**Comité d'experts du transport des marchandises dangereuses  
et du Système général harmonisé de classification  
et d'étiquetage des produits chimiques****Sous-Comité d'experts du transport des marchandises dangereuses****Quarante-septième session**

**Explosifs et questions connexes:****Révision des épreuves des parties I et II  
du Manuel d'épreuves et de critères****Résultats relatifs à l'épreuve de Koenen****Communication de l'expert de l'Allemagne<sup>1</sup>**

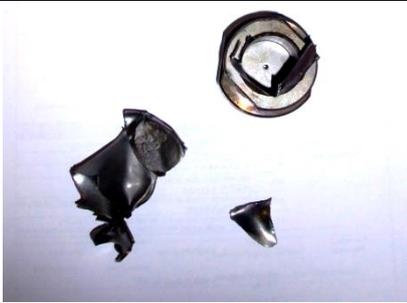
10. Le Groupe de travail EOS de l'IGUS recommande que le critère relatif à la pression de rupture des douilles en acier en matière de contrôle qualité soit modifié de manière à autoriser une pression de  $28 \text{ MPa} \pm 4 \text{ MPa}$ .

11. En conséquence, l'alinéa *d* de la section 11 (11.5.1.2.1), de la section 12 (12.5.1.2.1), de la section 8 (18.6.1.2.1) et de la section 25 (25.4.1.2.1) pourrait être modifié comme suit:

- d) La pression de rupture telle que déterminée par charge quasi statique à travers un fluide incompressible doit être de  $28 \text{ MPa} \pm 4 \text{ MPa}$ .
